Proyecto de la Barrera que debe construirse en lugar de la puerta de Atocha á la línea del último resalto del Hospital general.

Madrid 20 de Junio de 1850.

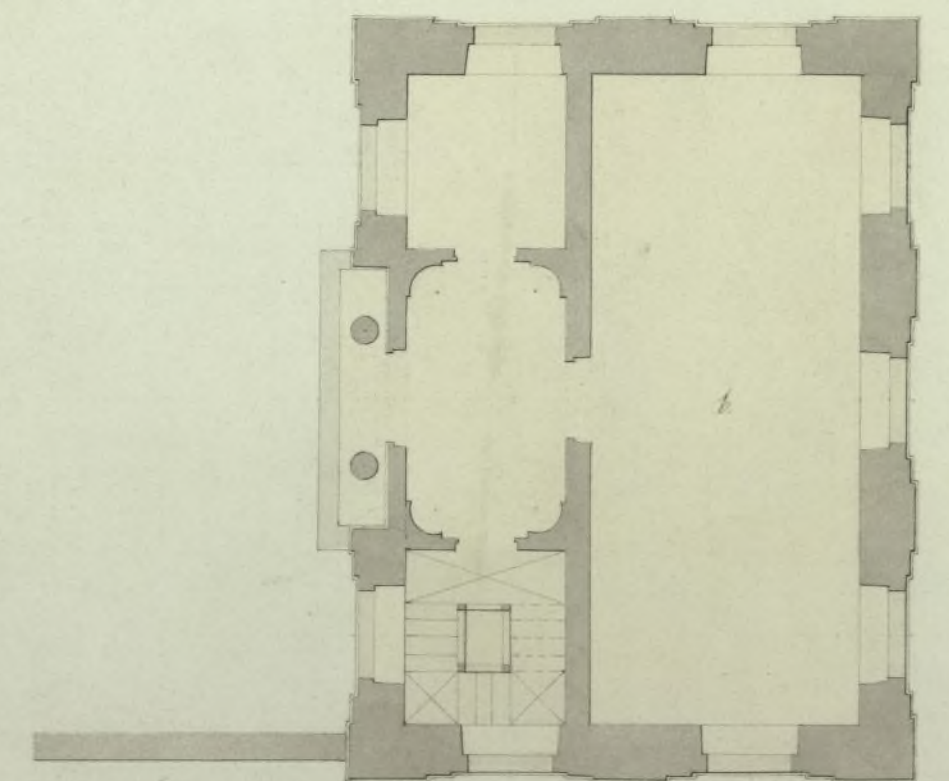
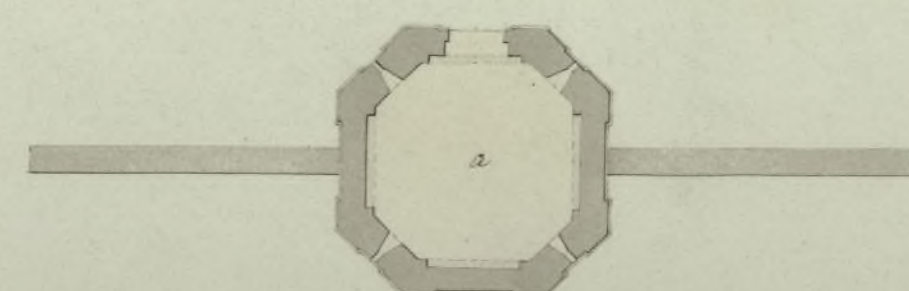
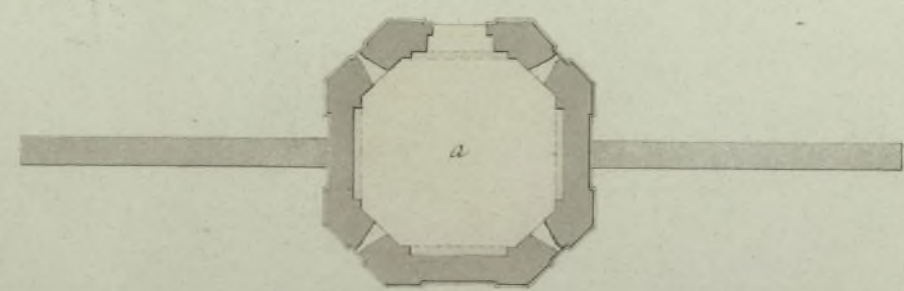
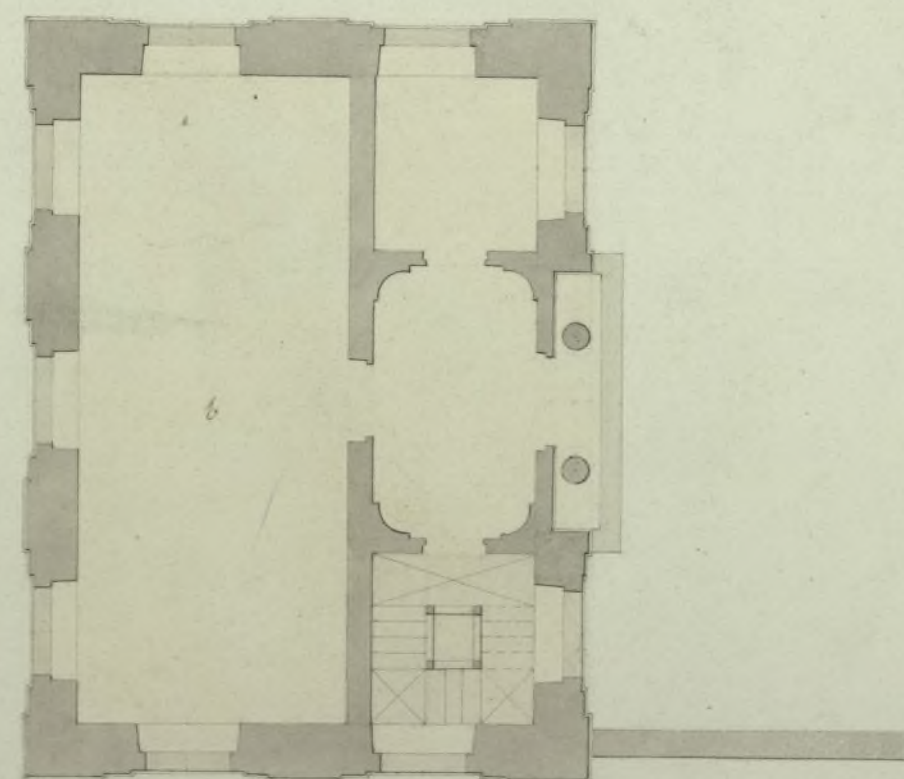
Desaprobado, y substituido con el n.º 1.º que se acompaña adjunto.
